改善箇所説明図

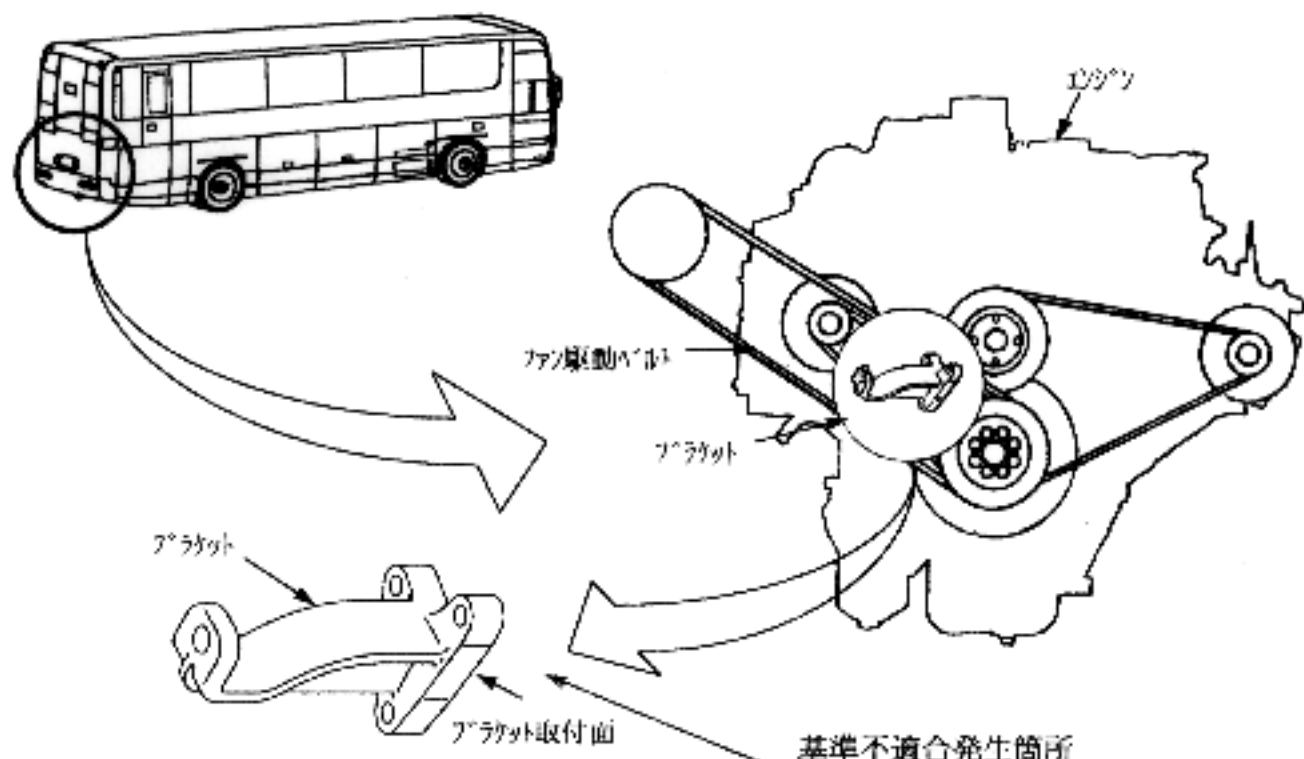
基準不適合発生箇所

原動機のファンベルトの張り調整用取付金具（ブラケット）の強度が不足しているため、そのままの状態で使用続けると、当該ブラケットが折損してファンベルトが緩み、最悪の場合、オーバーヒートを起こすおそれがある。

識別：ブラケットに黄色ペイントを塗布する。

改善の内容

全車両、当該ブラケットを対策品に交換する。
